Sachstandsbericht zur Tram

aus SIGNAL 02-03/1994 (April 1994), Seite 9-13 (Artikel-Nr: 10003264)
IGEB

Berlins Verkehrssenator legt offen, wie er den Tram-Ausbau blockieren will

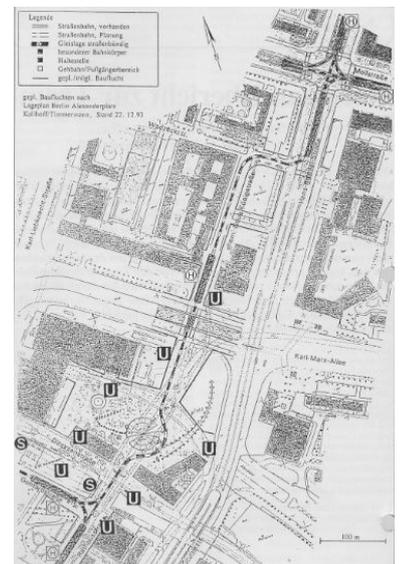
Lageplan-Ausschnitt Mollstraße - Alexanderplatz - Gontardstraße. Es ist schon eine besondere Leistung, in einer so weitläufigen Gegend eine altstadttypische Kurvenfahrt zu planen. Und wer glaubt, daß sich hinter jedem U-Bahn-Symbol auch ein kurzer Weg zum U-Bahnsteig verbirgt, wird vor Ort eines besseren belehrt. Deshalb ist das "U" unter dem S-Bahnhof Alexanderplatz zumindest irreführend, und das nördlichste "U" neben der Tram-Haltestelle ist falsch, weil hier nur der Zugang zu einer Straßenunterführung ist! (SenVuB: Sachstandsbericht Straßenbahnplanungen, Anlage 1)

Schon der abgebildete Lageplan-Ausschnitt für den 1. Bauabschnitt gibt Zeugnis für den Stellenwert, der der Tram in der Berliner Stadt- und Verkehrsplanung derzeit eingeräumt wird: Auf der eigentlich beinahe geradlinig befahrbaren, ca. 700 m langen Strecke zwischen Landsberger Allee und Haltestelle Alexanderplatz (oder besser Rathaus- Ecke Gontardstraße) gelingt es den Planern, die Straßenbahn nicht weniger als sieben Mal durch enge Kurven (die mit höchstens 20 km/h befahren werden können) zu schicken! Die vorgesehenen Haltestellen-Standorte am Alexanderplatz liegen in der Rathaus- bzw. der Gontardstraße, so daß zu den U-Bahn-Linien sehr weite Umsteigewege (insbesondere zur U2) entstehen. Daran ändert auch die Darstellung von U- Bahn-Symbolen an der Haltestelle in der ehem. Neuen

Königstraße nichts, denn hier befindet sich zwar eine Fußgängerunterführung, aber weit und breit kein Eingang zu einem U-Bahnhof.

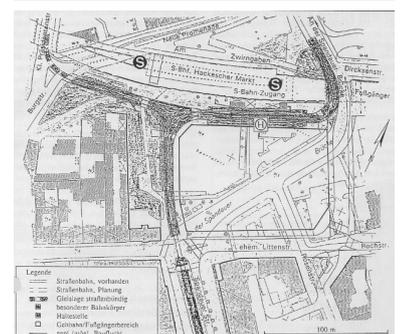
Lageplan-Ausschnitt Spandauer Straße - Stadtbahnviadukt. Maximalen Aufwand plant Senator Haase am S-Bf Hackescher Markt. Heute unterquert die Tram die Stadtbahn westlich des S-Bahnhofs, zukünftig soll sie östlich des S-Bahnhofs fahren, was eine Aufweitung der Stadtbahnbögen erfordert. Und Voraussetzung für die neue Haltestelle wäre ein neuer S-Bahn-Zugang. Den in der Karte eingetragen gibt es nämlich noch gar nicht. (SenVuB: Sachstandsbericht Straßenbahnplanungen, Anlage 10)

Alles andere als schnell umsetzbar sind auch die Planungen am Hackeschen Markt. Mitten über einen bestehenden Sportplatz bei völlig ungeklärten Eigentumsverhältnissen soll die Tram hier in Verlängerung der Spandauer Straße geführt werden. Südlich des S-Bahnhofes soll eine in beiden Richtungen befahrbare neue Strecke gebaut werden, die eine Haltestelle in Höhe des östlichen Bahnsteiges des S-Bahnhofes bekommen soll. Der Zugang zu der geplanten neuen Haltestelle bedingt allerdings einen neu zu bauenden Zugang von Süden zum östlichen S-Bahn-Eingang, und außerdem müssen auch die Stadtbahnbögen über der Unterführung der Straße "An der Spandauer Brücke" erweitert werden.
